**Verslag huishoudelijke elektrische installatie op laagspanning en zeer lage spanning****Algemeen:**

Referentie: 009-20260730-01	Datum controle: 30/07/2026
Keurder: 009

Eigenaar: Pieters Marc	EAN-code: Onbekend
Adres installatie: Driegoten 17e, 9220 - Hamme	Nummer teller(s): 1lgz0568060005/1lgz0568060077
Distributienetbeheerder installatie: Fluvius	
Datum uitvoering installatie:	☐ Vóór 01/10/1981 ☒ Tussen 01/10/1981 en 01/06/2020 ☐ Vanaf 01/06/2020
Type:	☒ Wooneenheid ☐ Niet-huishoudelijk ☐ PV ☐ Batterij ☐ Laadpaal

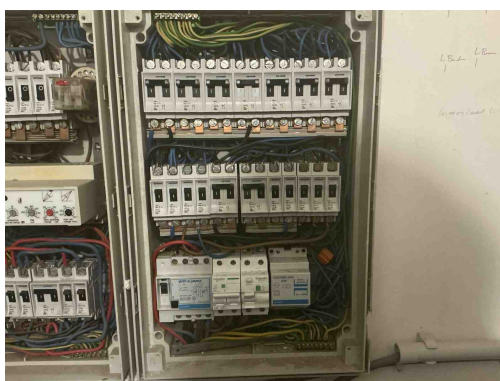
B17 - De voedingsspanning is niet op elk bord vermeld (Boek 1: 3.1.3.3).

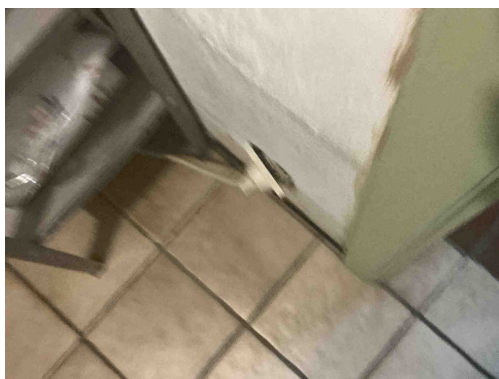
D24 - De differentieelstroombeschermingsinrichtingen die worden geplaatst in huishoudelijke installaties dienen tenminste van het type A te zijn (Boek 1: 5.3.5.3).

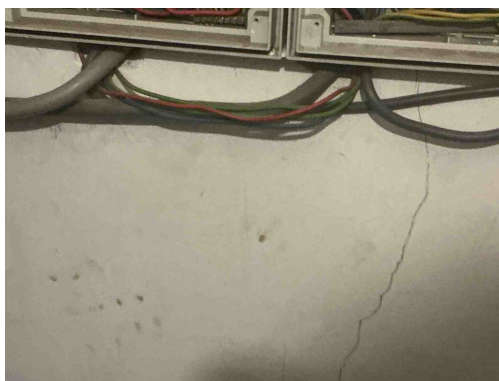
T11 - De contactdozen waarvan de toegekende stroomsterkte maximaal 16A en de toegekende spanning maximaal 250V bedraagt en niet bedoeld zijn voor de voeding van een of meerdere verbruikstoestellen voor een specifiek doel en niet geplaatst zijn in of op schakel- en verdeelborden, beschikken niet of IPXX-D (incl. gemeenschappelijke delen residentieel geheel) (Boek 1: 4.2.2.3/5.3.5.2).

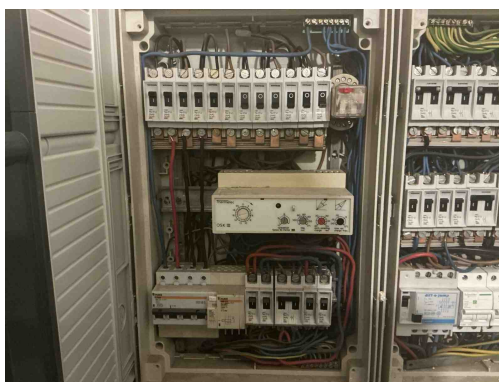
C21 - Het gebruik van geleiders van het type VOB, zonder bijkomende afscherming is niet toegestaan (Boek 1: 5.2.9.6).
